- **69268: (Nobody in particular) Análise de Viabilidade Técnica - Adequação de LGP: Isolamento de área para experimentos em sala limpa com drywall [aberto]**
- **68923: (Nobody in particular) DOCENTE - Atividade externa remunerada docente RDE [novo]**
- **59748: (Cristiano da Rocha Tavares) DOCENTE - Atividade externa remunerada docente RDE [pendente]**

Local: Campus Santo André  
Bloco A/ Torre 3/ 5o andar/ L504-3  
[image: mapa lab PU.jpg]

segue Análise de Viabilidade Técnica proposta para o lab L504-3.

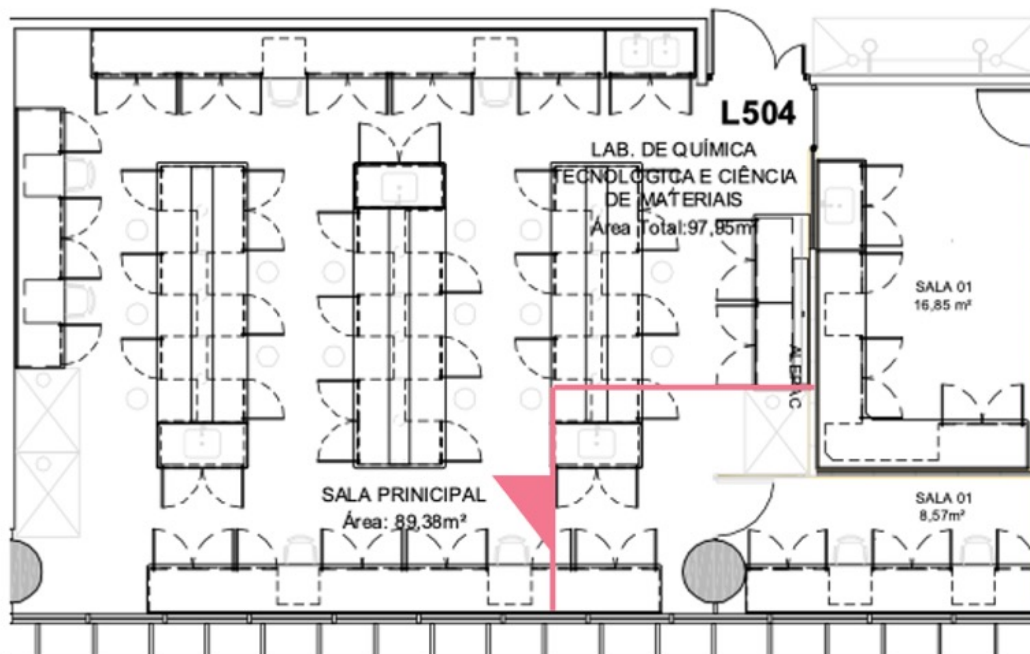
Motivação/Justificativa: Isolamento de área para experimentos em sala limpa com drywall. A área a ser isolada está destacada no documento anexado em laranja.

Pretende-se efetuar fechamento em drywall para construção de sala limpa.

Solicitamos vossos préstimos para que seja analisada questões relacionadas ao AVCB.

Sobre detectores de fumaça, no local onde pretende-se construir a sala limpa, o lab dispõe de detectores de vazamentos de gás.

Me responsabilizo pela aquisição e instalação dos itens b, c e d solicitados uma vez finalizado o serviço de drywall.
